Název a evidenční číslo Stavby: II/611 Starý Vestec, propustek Název stavebního objektu/provozního souboru (SO/PS): SO 101 Oprava povrchu komunikace	Číslo SO/PS / / číslo Změny SO/PS: <p style="text-align: center;">101</p>	Číslo ZBV: <p style="text-align: center;">1</p>
---	--	---

Změnový list

Název a evidenční číslo Stavby: II/611 Starý Vestec, propustek Název stavebního objektu/provozního souboru (SO/PS): SO 101 Oprava povrchu komunikace	Číslo SO/PS / / číslo Změny SO/PS: <div style="text-align: center; font-weight: bold; font-size: 1.2em;">101/1</div>	Číslo ZBV: <div style="text-align: center; font-weight: bold; font-size: 1.2em;">1.4</div>
---	--	---

Stručný popis Změny- rozšíření opravy povrchu komunikace

ZAMĚŘENÍ ASFALTOVANÉ PLOCHY

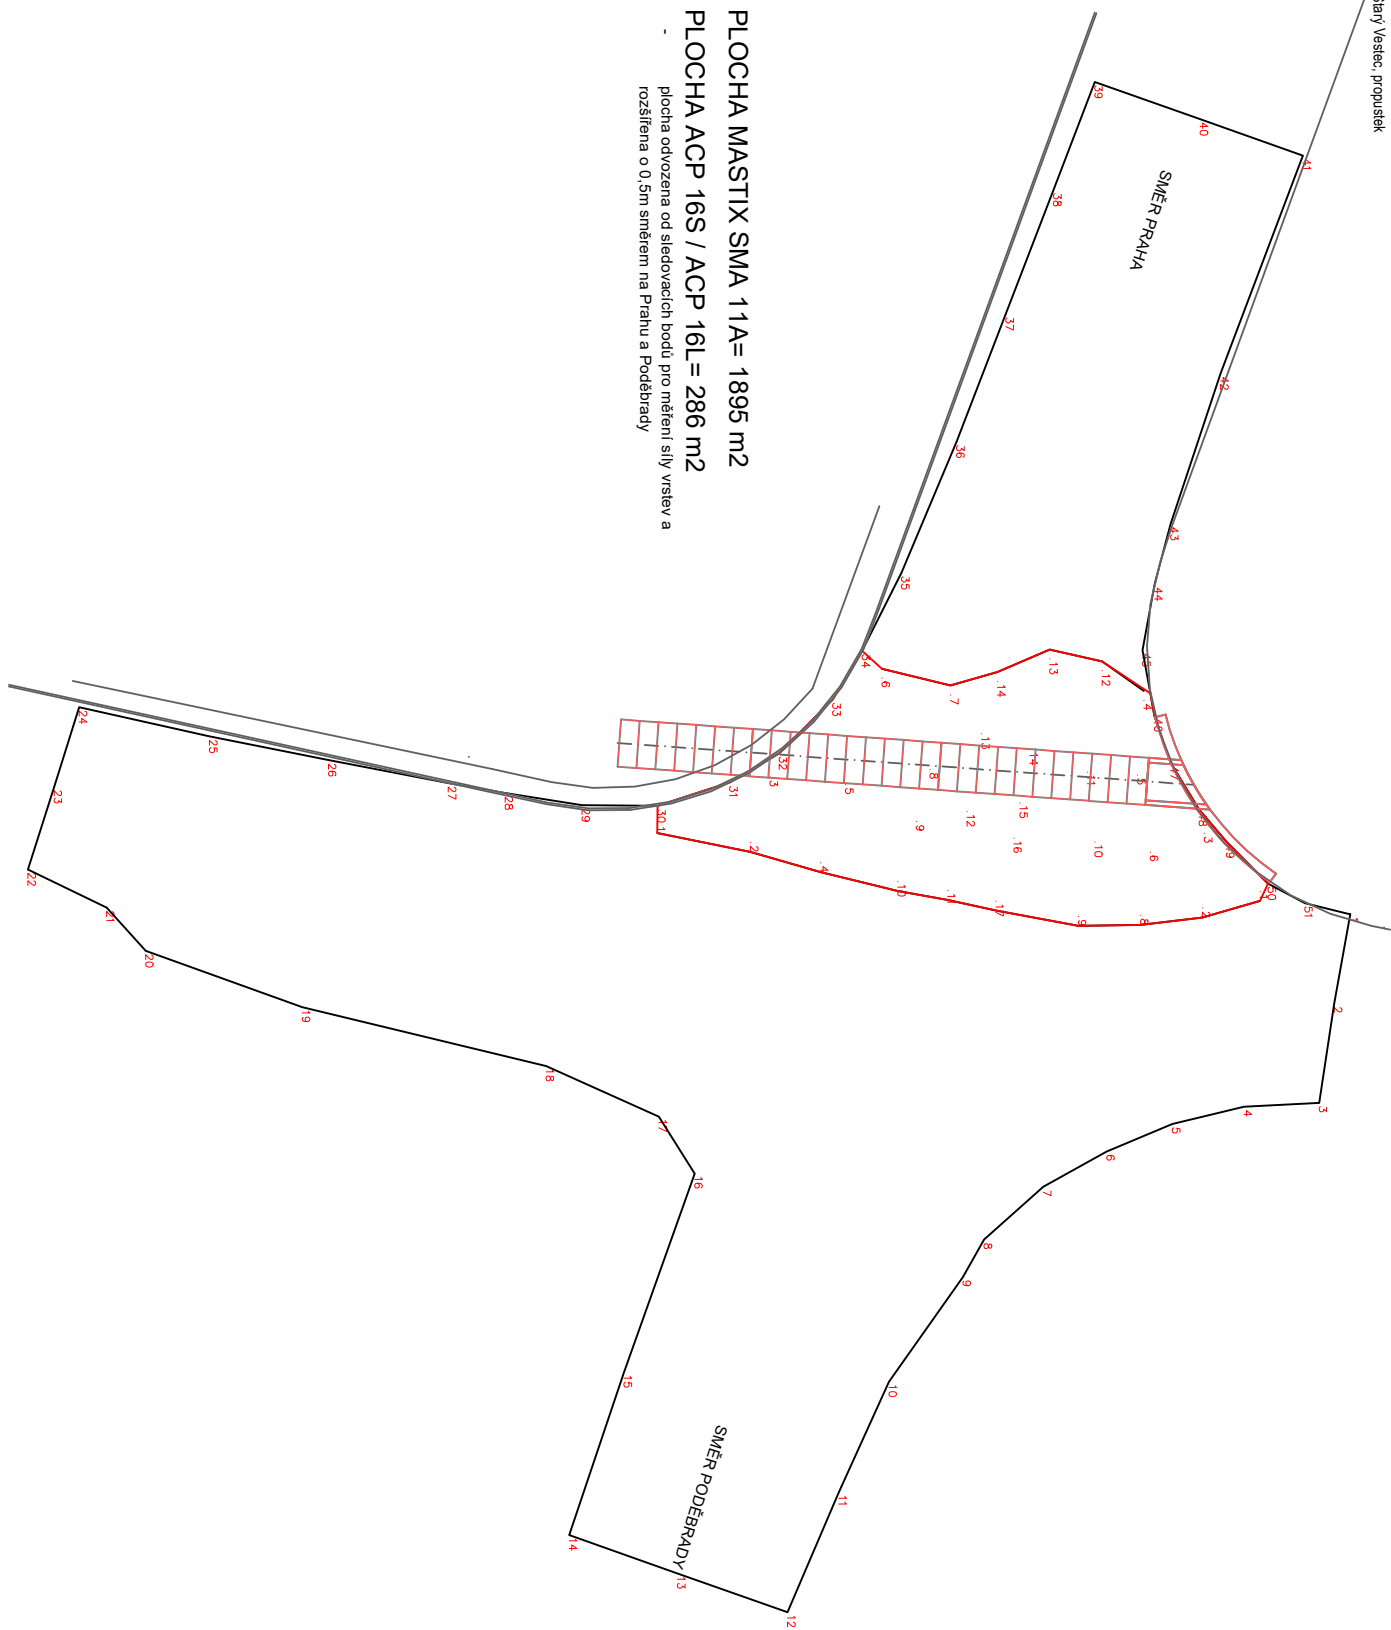
PLOCHA MASTIX SMA 11A= 1895 m²

PLOCHA ACP 16S / ACP 16L= 286 m²

- plocha odvozena od sledovacích bodů pro měření síly vrstev a rozšířena o 0,5m směrem na Prahu a Poděbrady

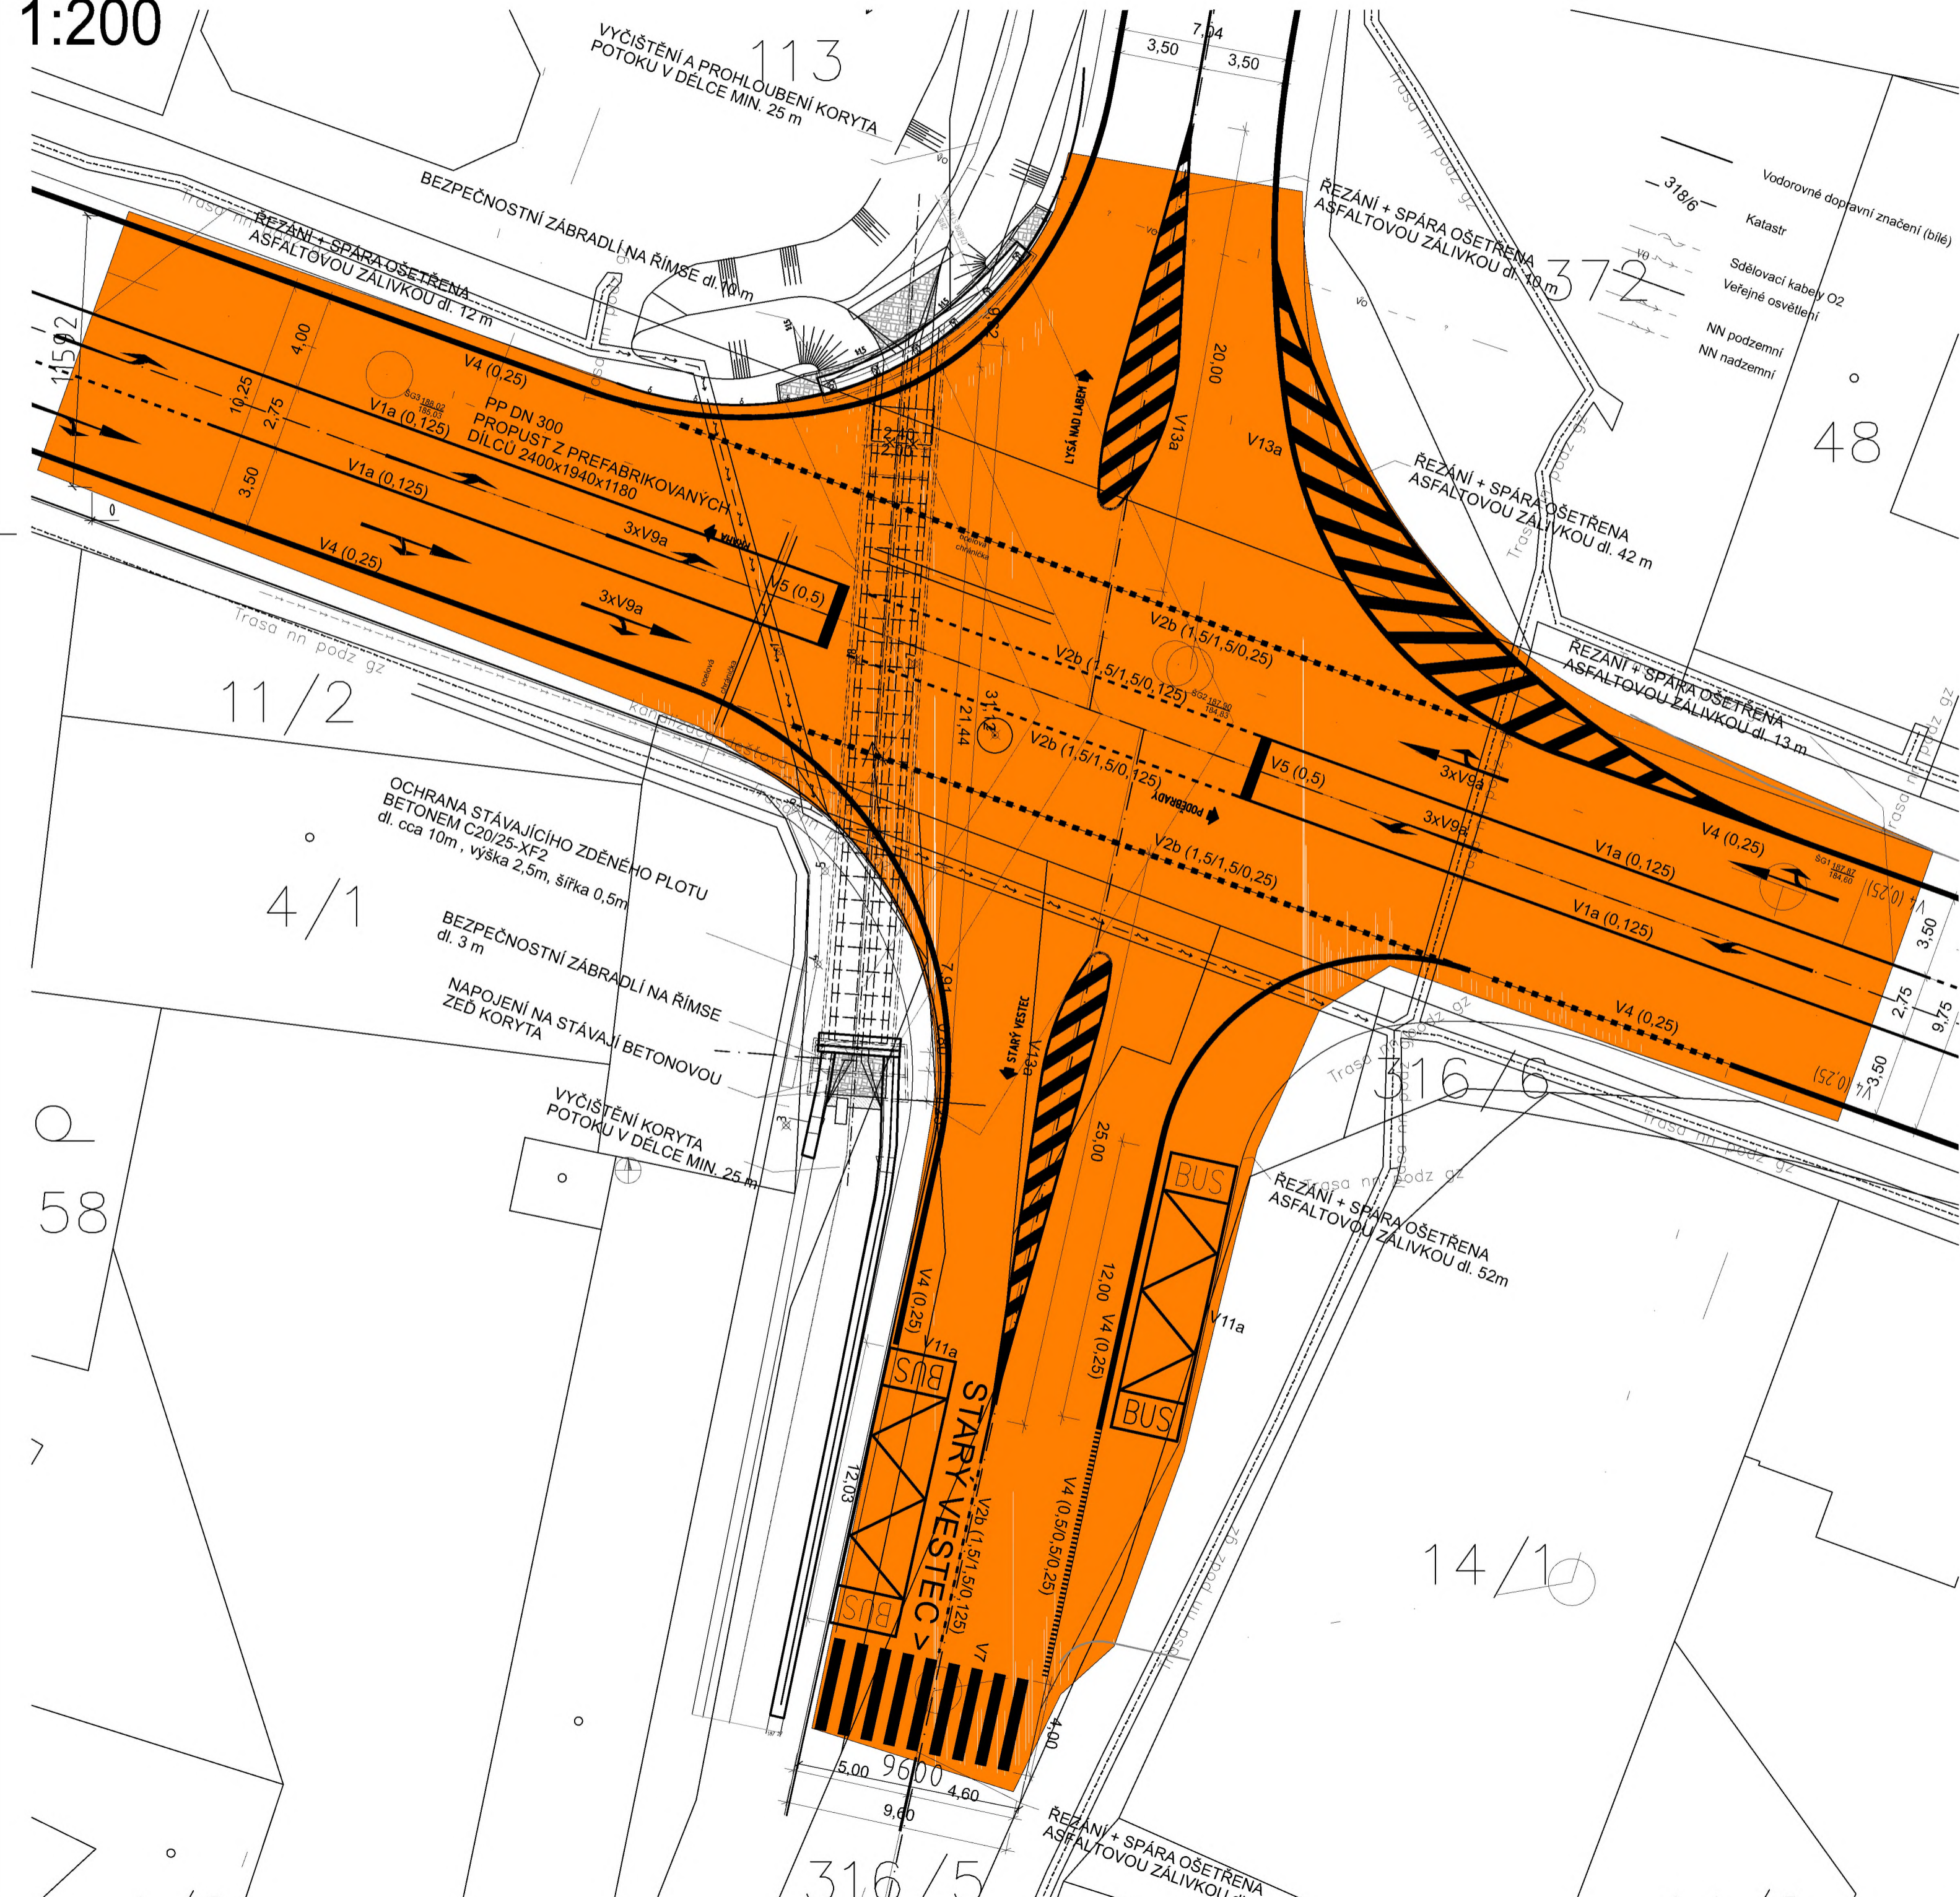
Součástí dokumentace je situace s vyznačenou výměnou obrusné vrstvy. Tato výměra ovšem nekoresponduje se soupisem prací, kde je uvedena výměna obrusné vrstvy pouze nad propustkem v místech kompletního odstranění AHV.

Zhotovitel stavby navrhuje změnu v rozsahu provedení obrusné vrstvy vozovky v rámci SO 101. V rámci PDPS byl zjištěn nesoulad ve výměře ve výkresech, kde byla uvažována vozovka nad propustkem i v ploše navazující k ižovatky s výměrou v soupisu prací, kde byla uvažována pouze plocha potěbná pro realizaci propustku. Na základě pochůzky zhotovitele stavby s TDS a zástupcem investora byl upřesněn rozsah výměry obrusné vrstvy vozovky s ohledem na aktuální technický stav na 1895 m², tj. včetně plochy k ižovatky, což odpovídá maximální možné ploše obnovy k ižovatky uvedené v DSP+PDPS.

Na základě pochůzky byla společně s investorem vyznačen rozsah ploch pro provedení nové obrusné vrstvy.
